RESOLUCION N.º

POR MEDIO DE LA CUAL NO SE AUTORIZA UNA OCUPACIÓN DE CAUCE Y SE TOMAN OTRAS DETERMINACIONES

Que mediante Auto N° AU-01412-2024 del 10 de mayo de 2024, se dio inicio al trámite ambiental de **AUTORIZACIÓN DE OCUPACIÓN DE CAUCE**, solicitado por el señor **HERNAN DE JESÚS CALLE CASTAÑO**, identificado con cédula de ciudadanía número 71.555.939, en beneficio del predio identificado con folio de matrícula inmobiliaria número 017-14171, ubicado en la vereda Papal o Los Alpes del municipio de El Retiro-Antioquia.

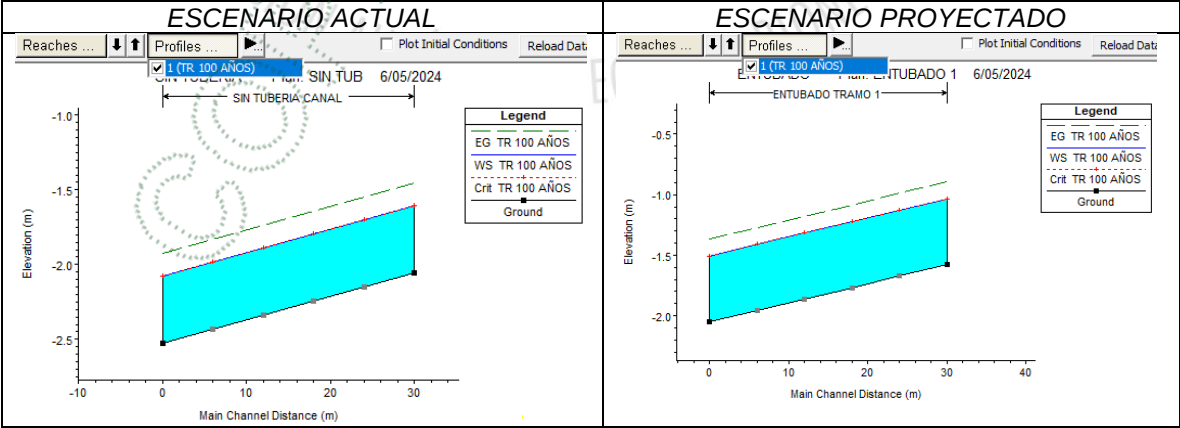
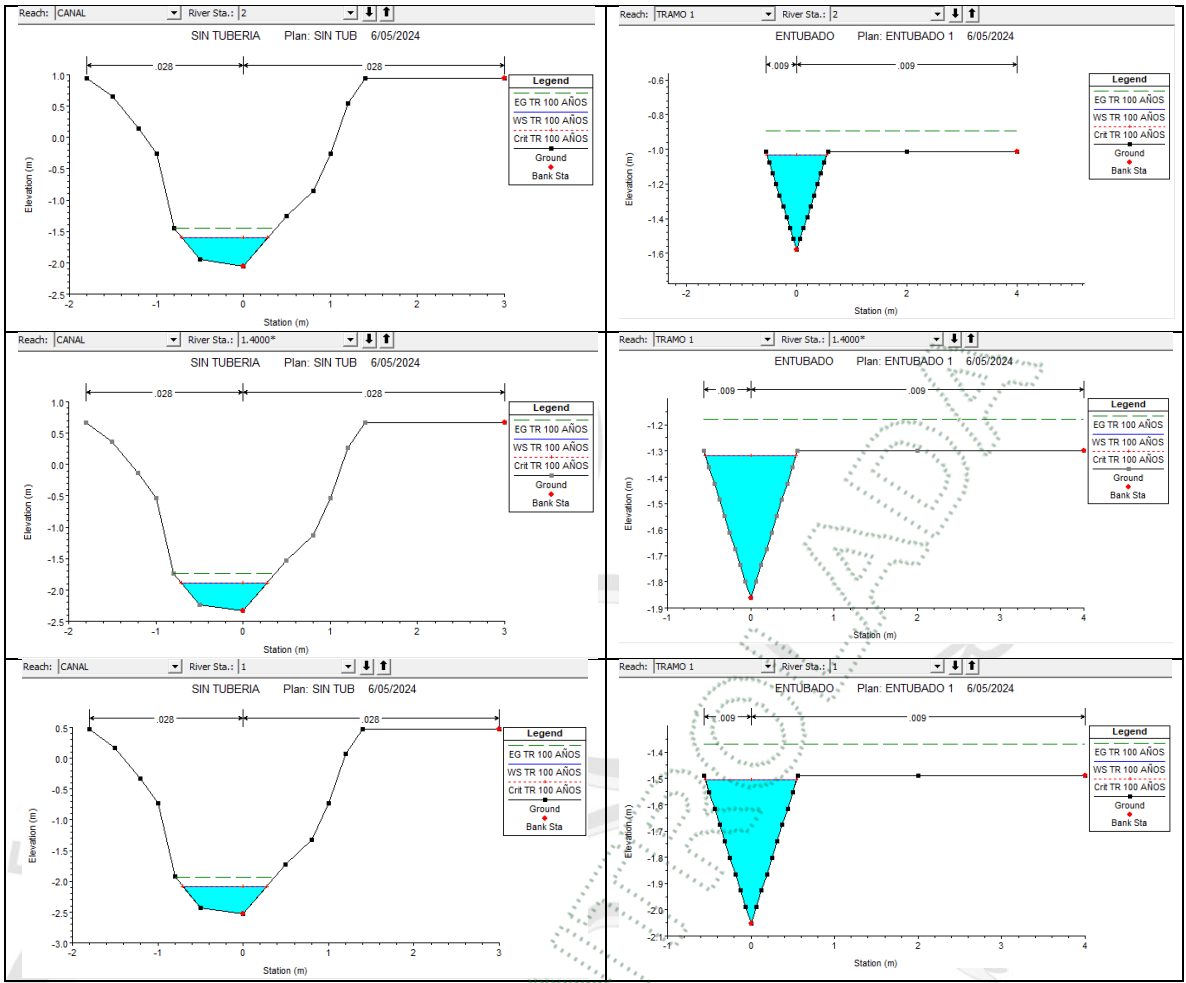
Se presentan la hidráulica del proyecto para el escenario actual y escenario futuro.

No se evidencia concordancia con una topografía real, la hidráulica se realiza sin cotas reales, además, no se realiza el diseño hidráulico para la tubería de 36" de la solicitud, sino para un canal abierto.

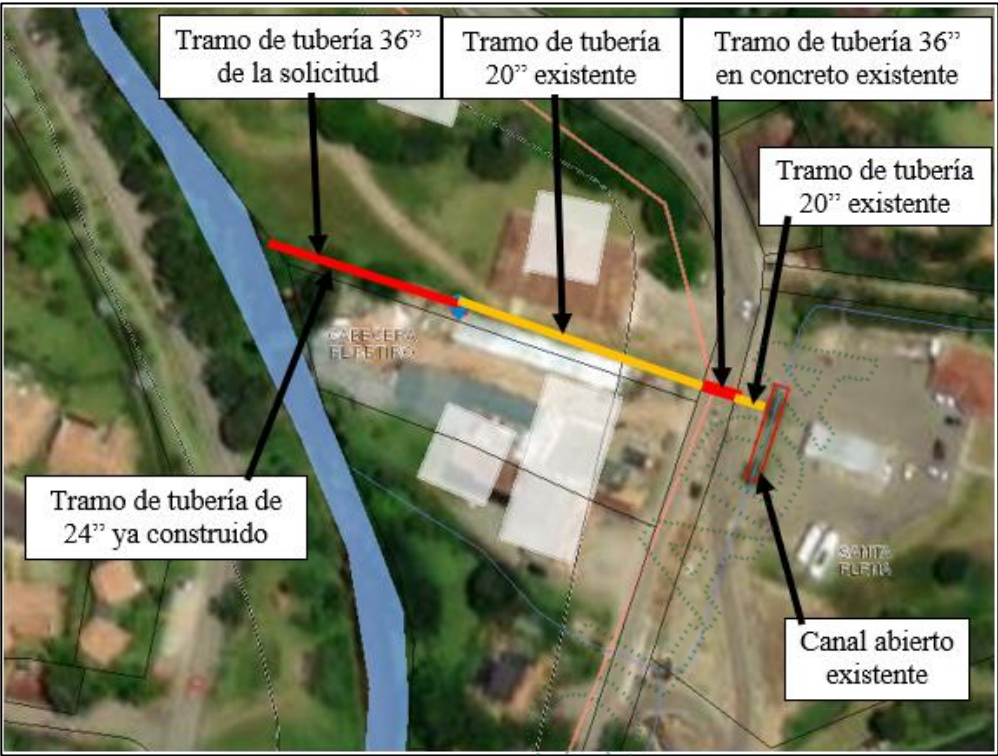
- Se evidencia en campo ya construida una tubería de 24" de diámetro en el mismo tramo de 30 metros para el cual se está haciendo la presente solicitud de cambio de tubería a 36"
- Se revisa la capacidad hidráulica de las tuberías existentes del sector, donde se pudo verificar lo siguiente:

- **Tramo de tubería 36" de la solicitud:**
Se evidencia la existencia de una tubería de 24" en el mismo tramo de la solicitud, la cual no cuenta con un cabezote de descarga apropiado sobre el Río Negro - Sector Don Diego, además evidenciándose obstáculos para el libre paso del flujo de aguas lluvias

- *Tramo de tubería de 20" existente: Según el acompañante de la visita, este tramo de tubería fue instalado hace tiempo por Devimed. "Según lo mencionado por el acompañante de la visita".*
- *Tramo de tubería de 36" en concreto existente: este es el paso de las aguas lluvias bajo la vía principal en dirección La Fe – El Retiro.*

- *Tramo de tubería de 20" existente: este es la conexión entre el canal abierto y la tubería de 36" que cruza la vía en dirección La Fé – El Retiro.*
- *Canal abierto existente: este canal recoge las aguas de varios descoles de aguas lluvias del sector.*

Teniendo en cuenta lo anterior y lo mencionado por el ingeniero consultor, se puede observar que en algunos tramos de tuberías se restringe la capacidad hidráulica para el correcto transporte de las aguas lluvias del sector.

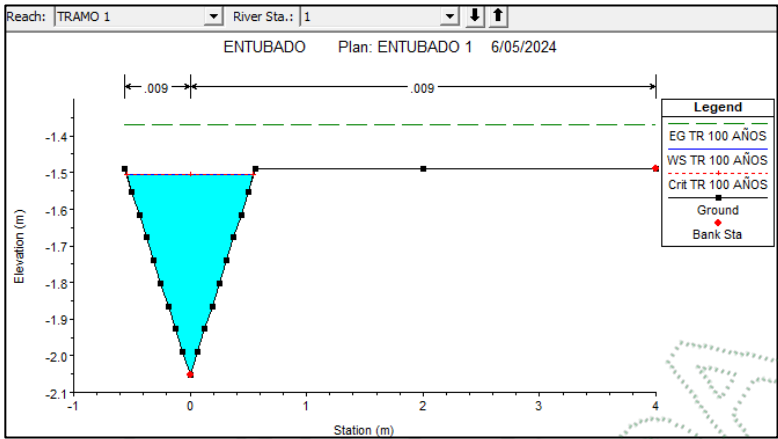
Se debe considerar que, la modelación hidráulica se realizó con una sección del elemento que no tiene coherencia con la propuesta de una tubería de 36”.
